IV TERMO ADITIVO AO TASCSC Nº
001/2020

ANEXO I – PROJETOS

Projeto
REVITALIZAÇÃO - CICLOVIA
RUA DEA COUFAI E AVENIDA GUAIBA - TRECHO 217

Projeto: REVITALIZAÇÃO - CICLOVIA
 RUA DEA COUFAI E AVENIDA GUAIBA - TRECHO 5/7

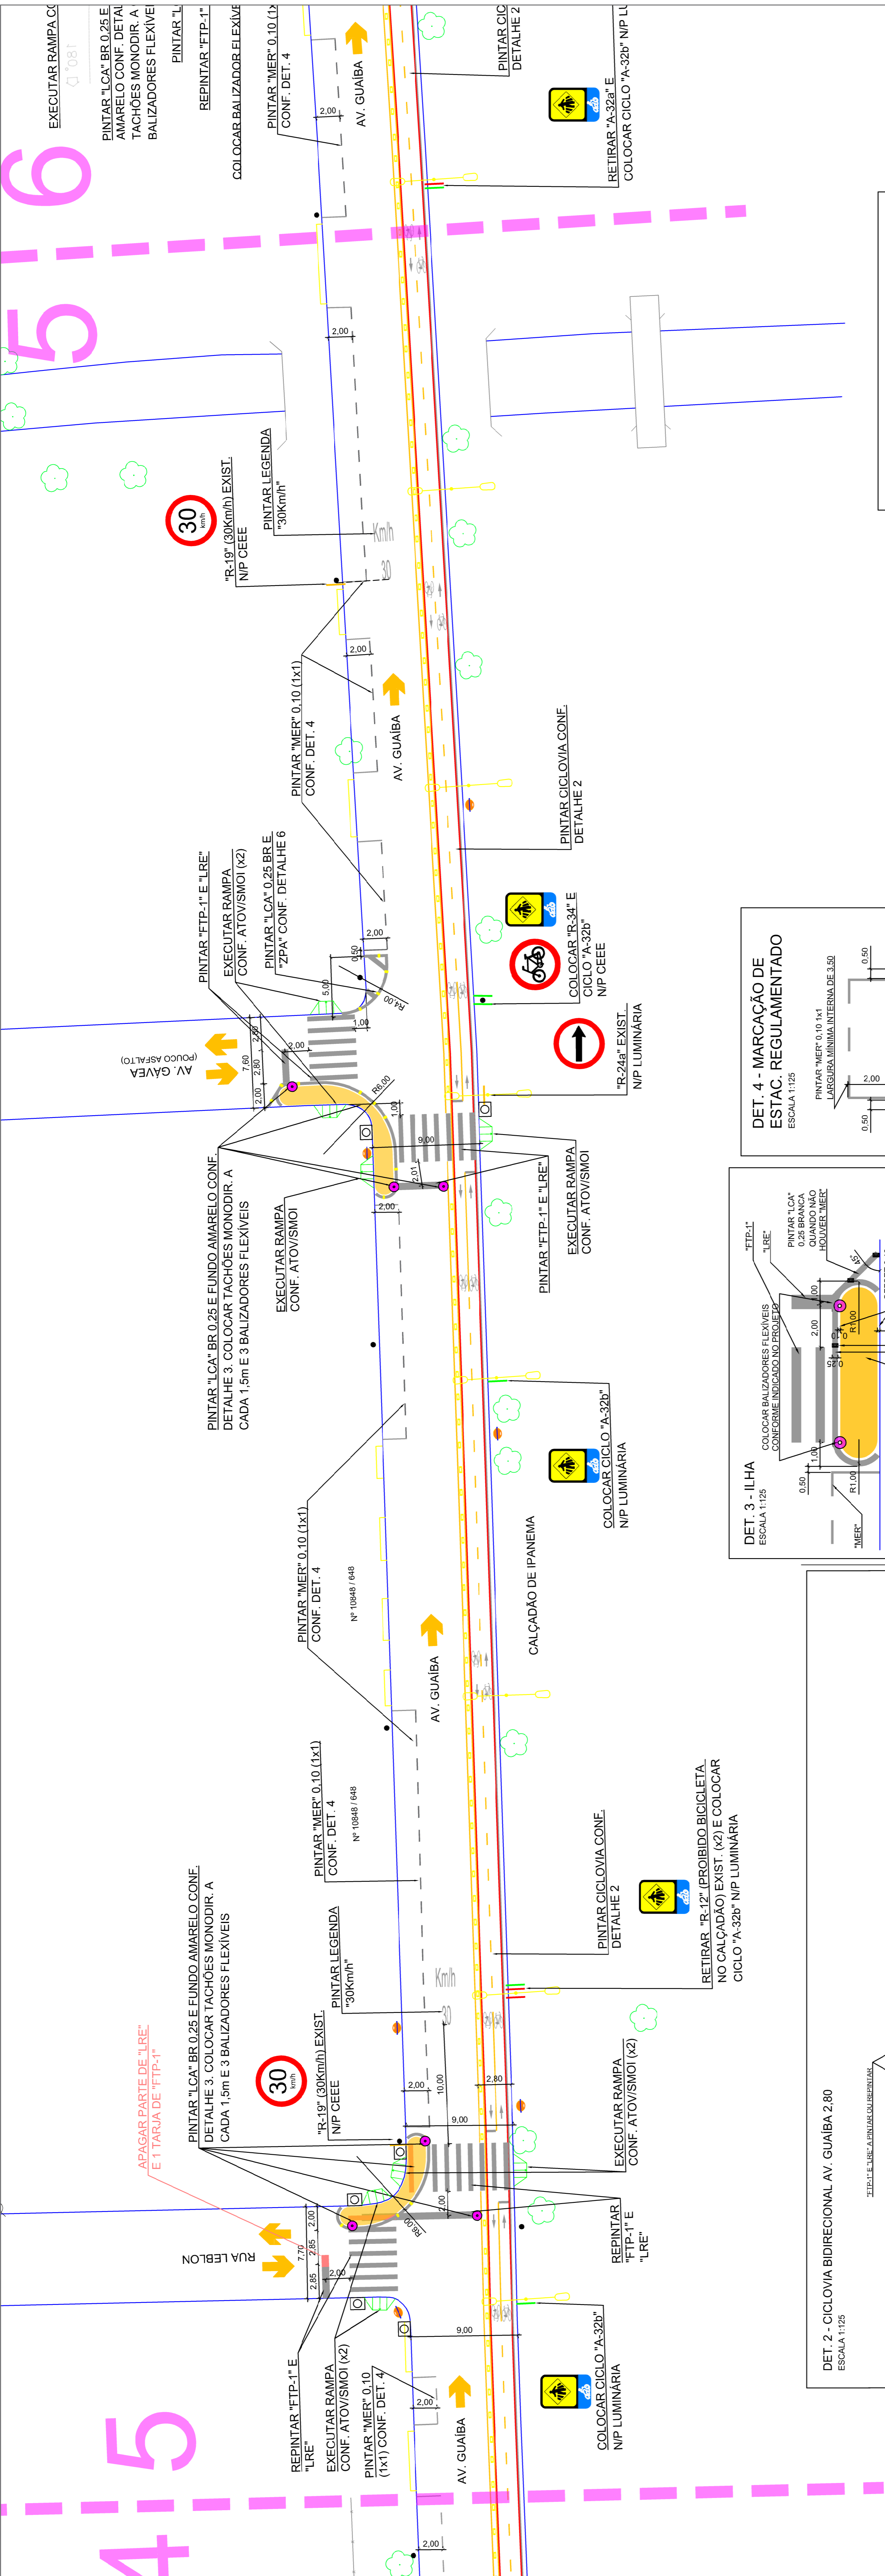
Revisão	Alterações / Histórico	Data	Desenho	Responsável
01	Revisão LCA e ZPA amarela - Manutenção da largura da calçada na Av. Guaíba de 3,20 para 2,80	28.06	Paula	CMS
02	Alteração do Projeto da Av. Guaíba - mantendo segregações existentes	15.08	Paula	CMS

RETIRAR "R-12" (PROIBIDO BICICLETA NO CALÇADÃO) EXIST. (x2) E COLOCAR CICLO "A-32b" NIP LUMINÁRIA

Projeto	REVITALIZAÇÃO - CICLOVIA
Resp.	RUA DEA COUFALE AVENIDA GUAÍBA - TRECHO 6/7
Escala	1:250
Desenho	Julia Carneiro
Prancha Nº	6/7
Quadrante

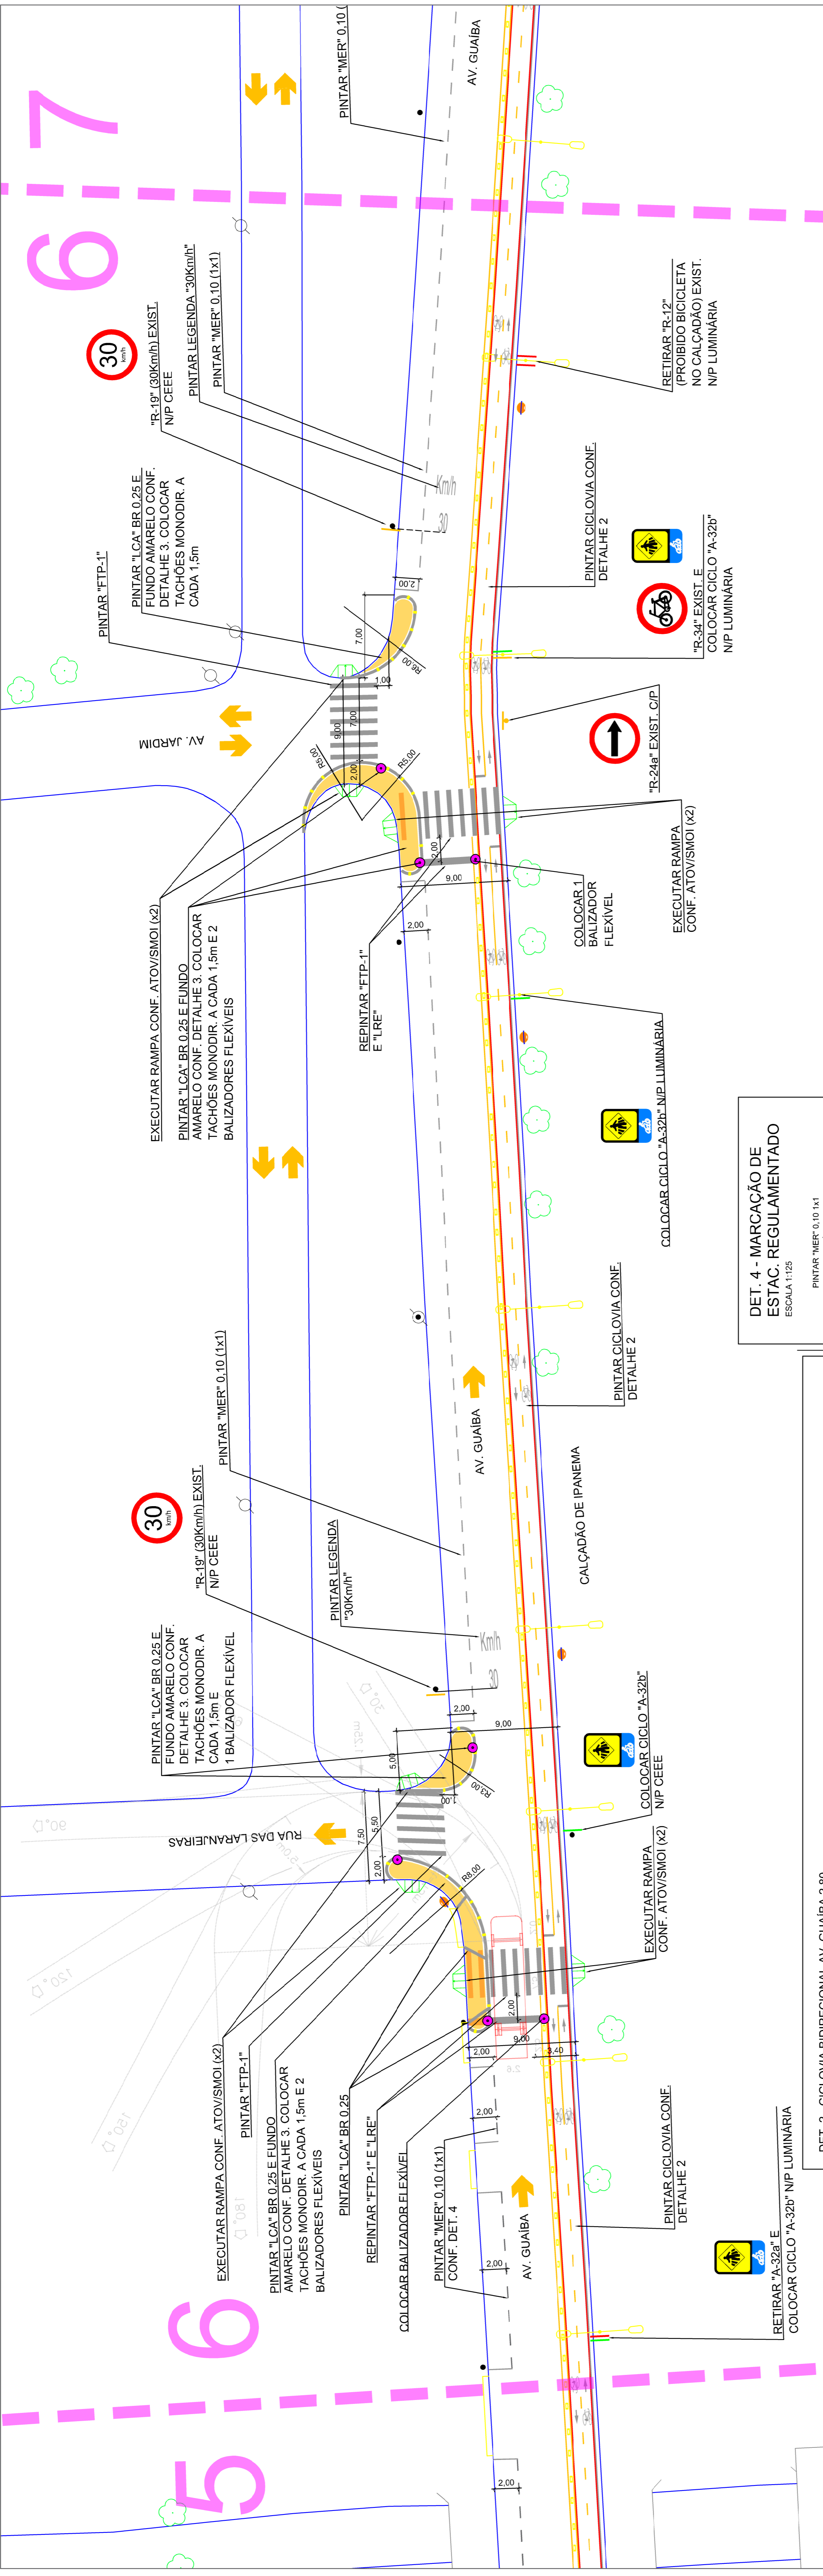
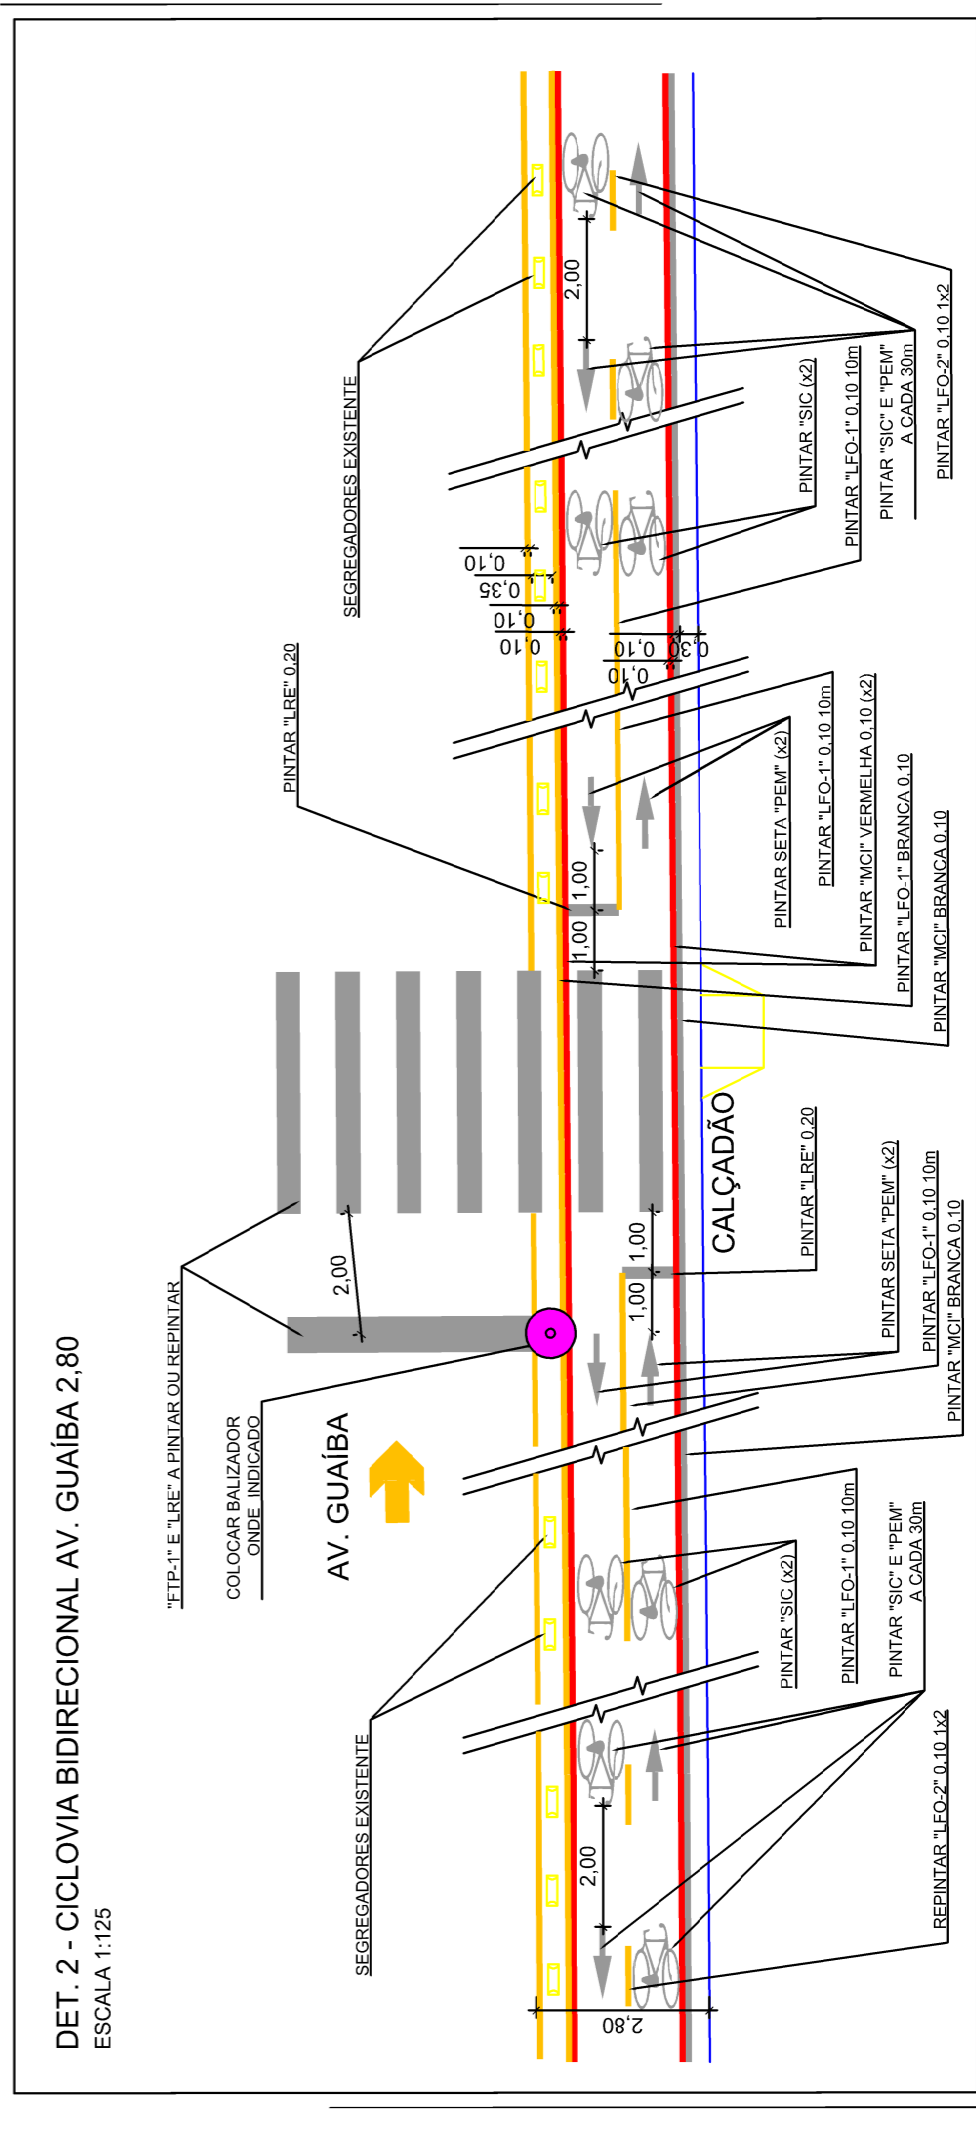
APAGAR PARTE DE "LRE" E 1 TARJA DE "FTP-1"

Revisão	Alterações / Histórico	Data	Desenho	Responsável
01	Revisão de LCA e ZPA amarela - Manutenção da largura da ciclovia de Av. Guaíba de 3,50 para 2,80	28.08	Paola	CMS
02	Alteração de Projeto da Av. Guaíba, mantendo segregadores existentes	15.08	Paola	CMS
